JOB NO.	-	DWG NO.	SARF-#10-PID-001	
SCALE	NONE

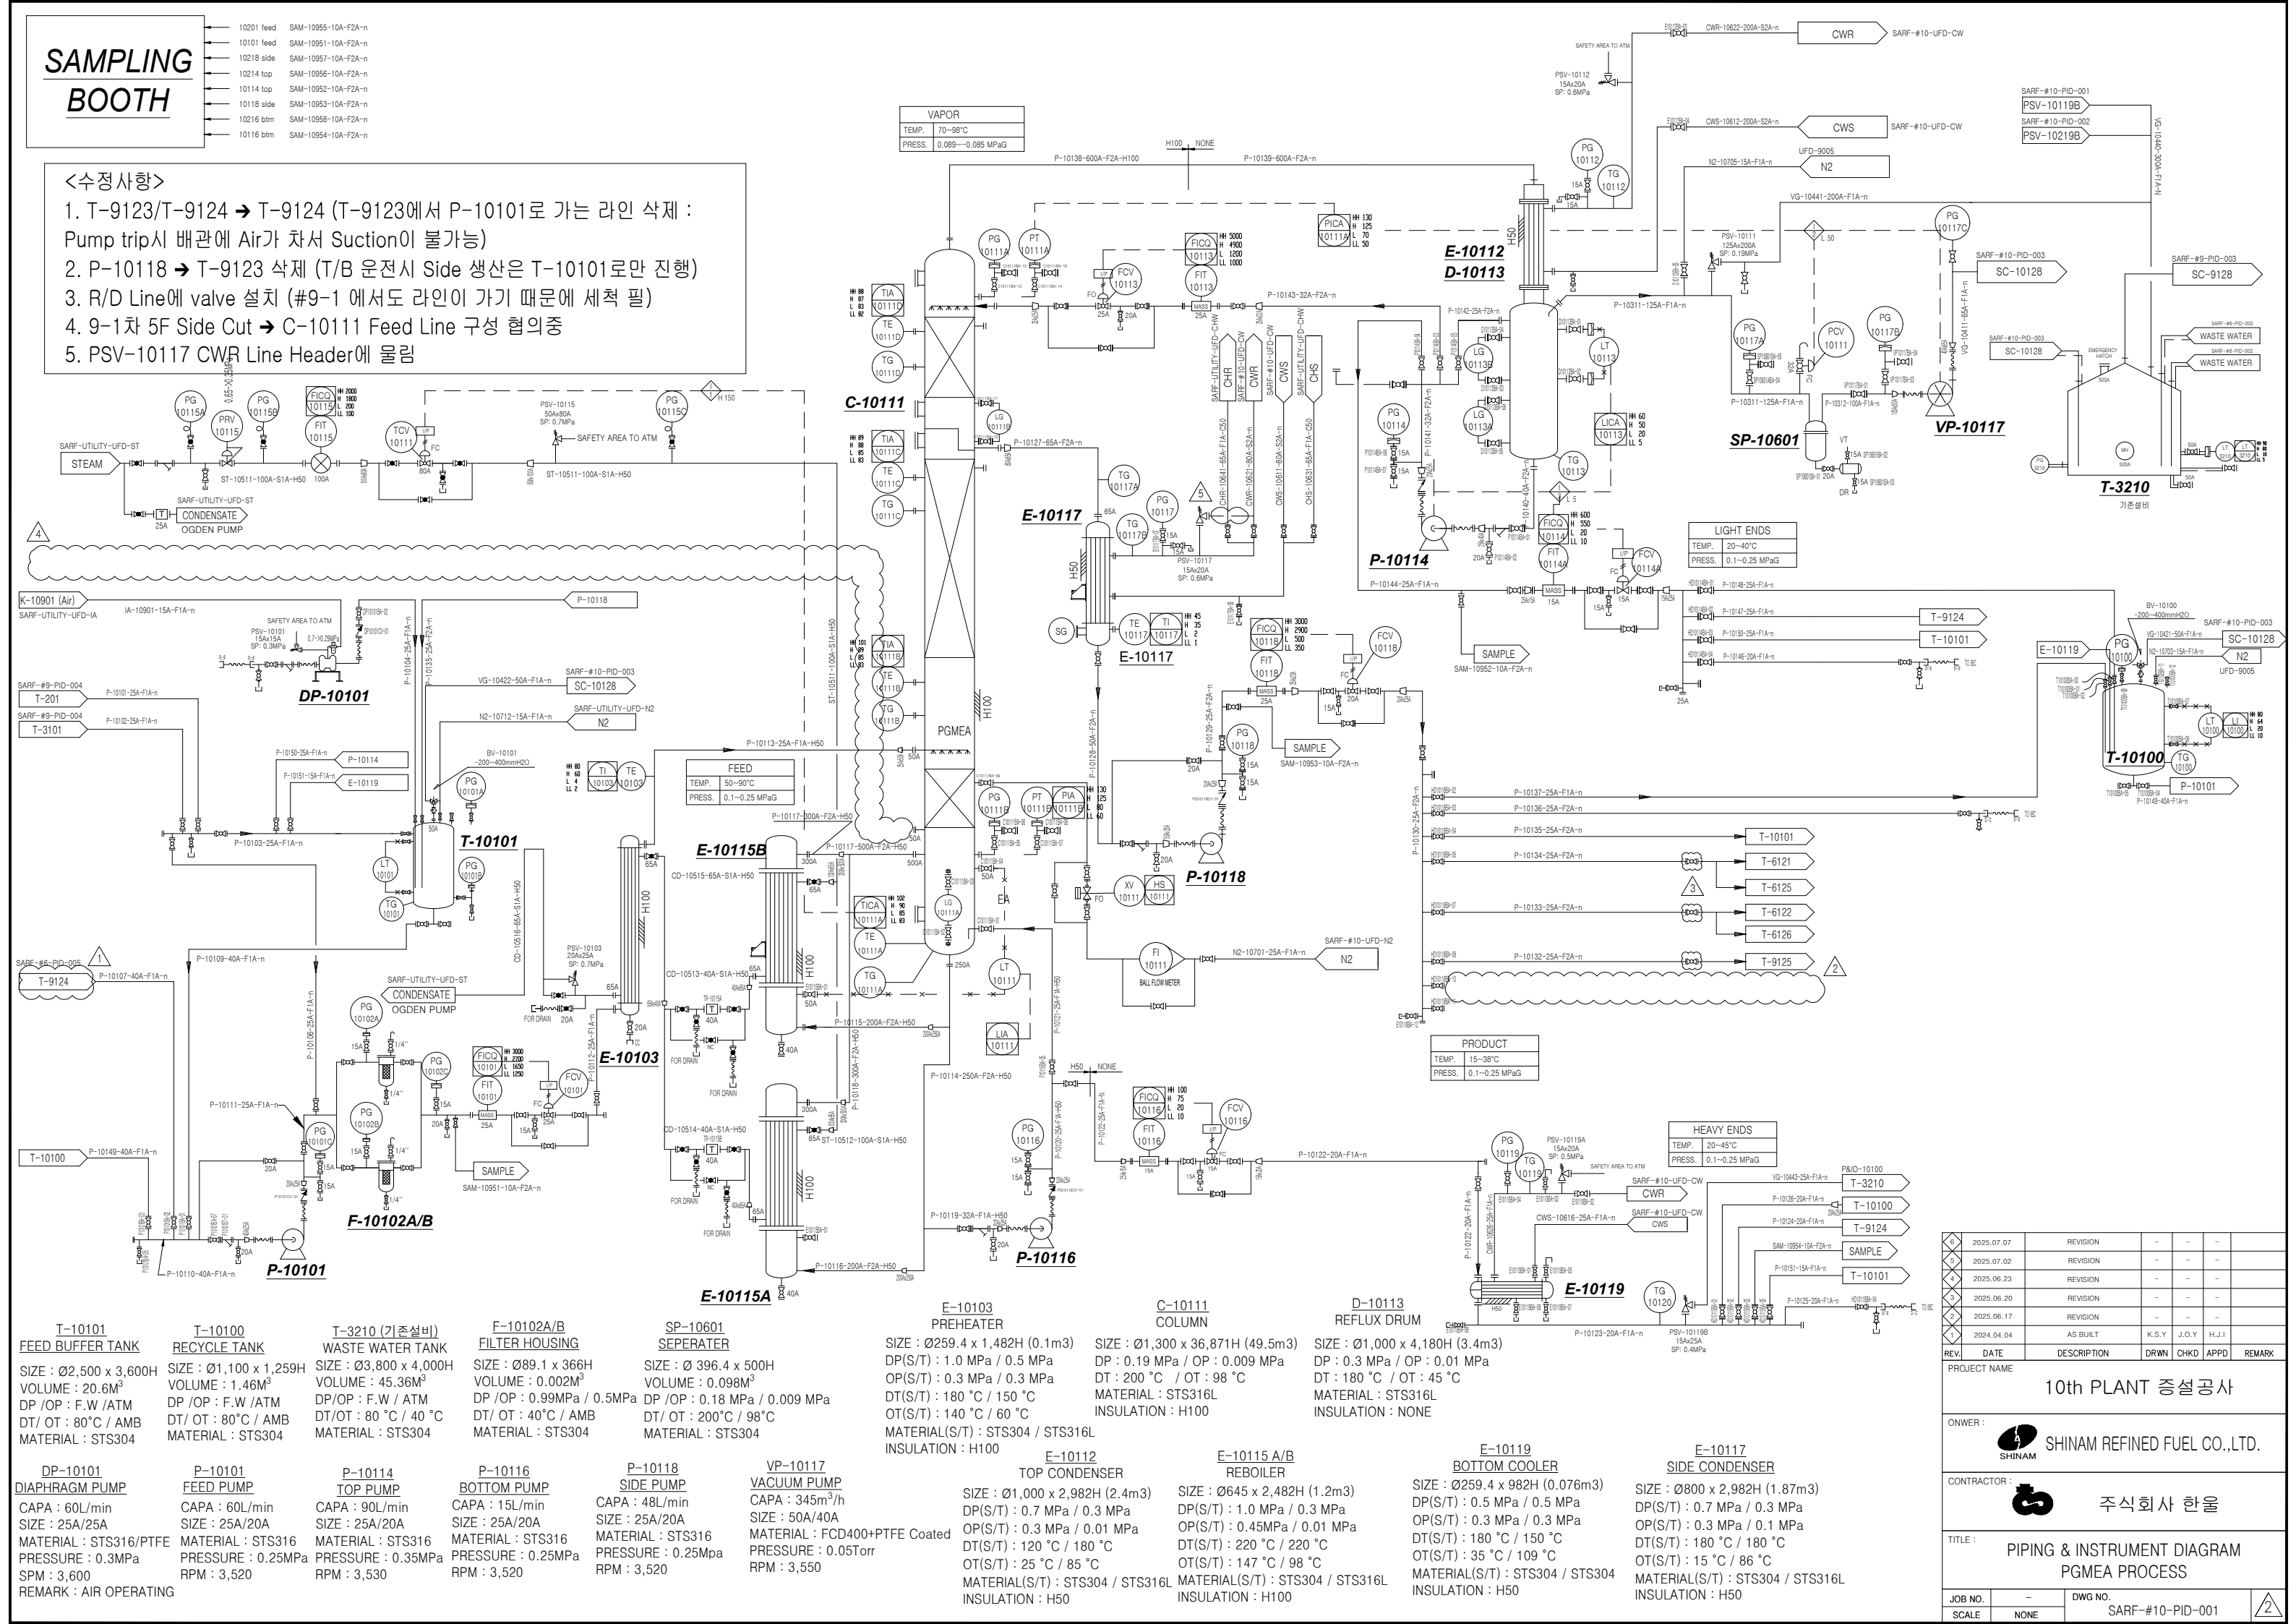
1. T-9123/T-9124 → T-9124 (T-9123에서 P-10101로 가는 라인 삭제 : Pump trip시 배관에 Air가 차서 Suction이 불가능)
2. P-10118 → T-9123 삭제 (T/B 운전시 Side 생산은 T-10101로만 진행)
3. R/D Line에 valve 설치 (#9-1 에서도 라인이 가기 때문에 세척 필)
4. 9-1차 5F Side Cut → C-10111 Feed Line 구성 협의중
5. PSV-10117 CWR Line Header에 물림
